**Avis de la Mission régionale d'autorité environnementale
de la région Nouvelle-Aquitaine sur un projet
de centrale photovoltaïque au sol
à Temple-sur-Lot (47)**

n°MRAe 2021APNA37

dossier P-2021-10611

Le projet objet de l'étude d'impact, datée de juillet 2020, porte sur l'aménagement d'une centrale photovoltaïque au sol sur la commune du Temple-sur-Lot, au lieu-dit "Ségotes", dans le département du Lot-et-Garonne, à environ 20 km au nord-ouest d'Agen.

Cartographie des projets connus dans l'environnement proche – extrait étude d'impact page 195

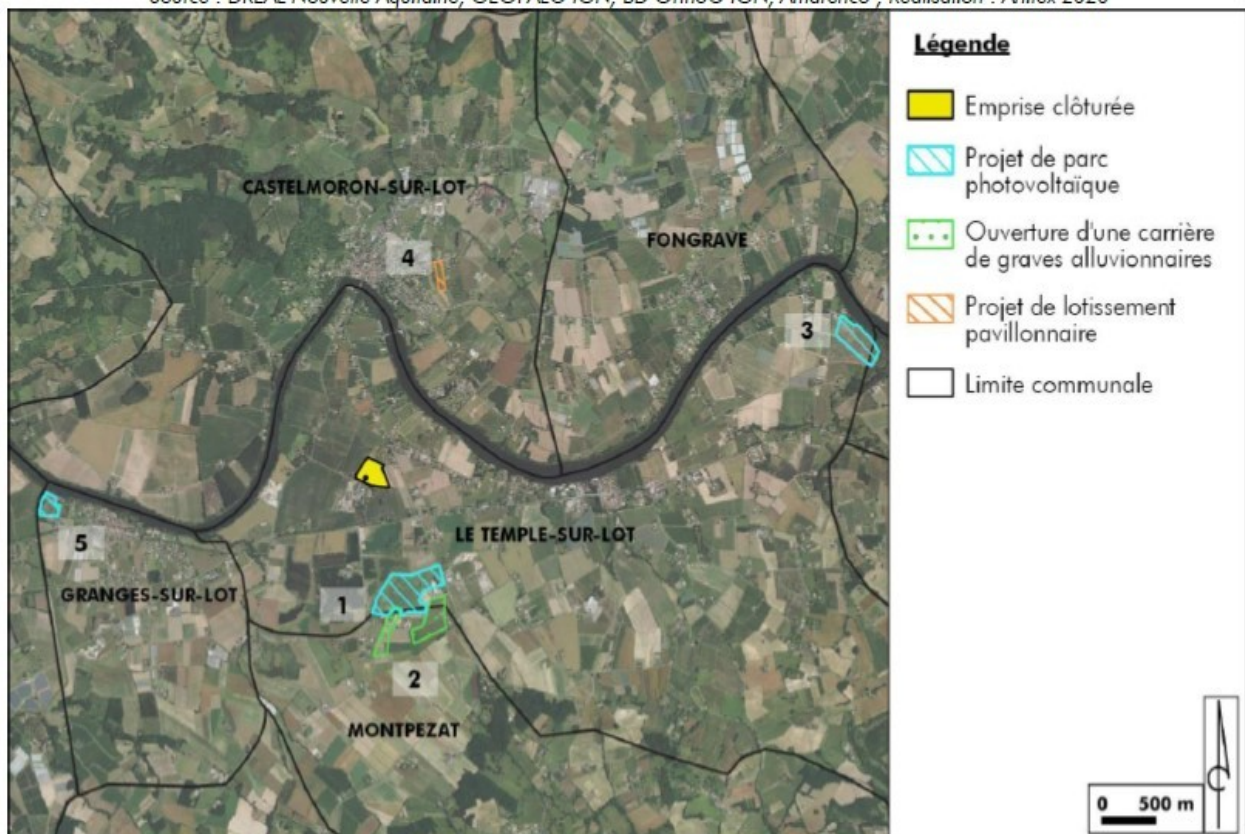
La MRAe estime que l'étude d'impact doit permettre d'appréhender les effets cumulés du parc photovoltaïque (notamment sur les risques naturels, la biodiversité et le risque incendie) avec les autres projets photovoltaïques dans le secteur d'étude. La justification du choix du site d'implantation devrait être explicitée en considérant également la cohérence avec les hypothèses et les possibilités de raccordement de l'ensemble des installations connues. Ainsi qu'indiqué plus haut il convient que ce manque soit comblé avant la consultation du public, s'agissant d'un point important de la définition du projet qui demande à être présenté.

La MRAe relève par ailleurs que, compte tenu des projets photovoltaïques existants dans le secteur, dont les raccordements sont tous prévus au poste source de Sainte-Livrade-sur-Lot, la capacité d'accueil en termes de raccordement au réseau d'électricité de l'ensemble de ces projets reste à vérifier.
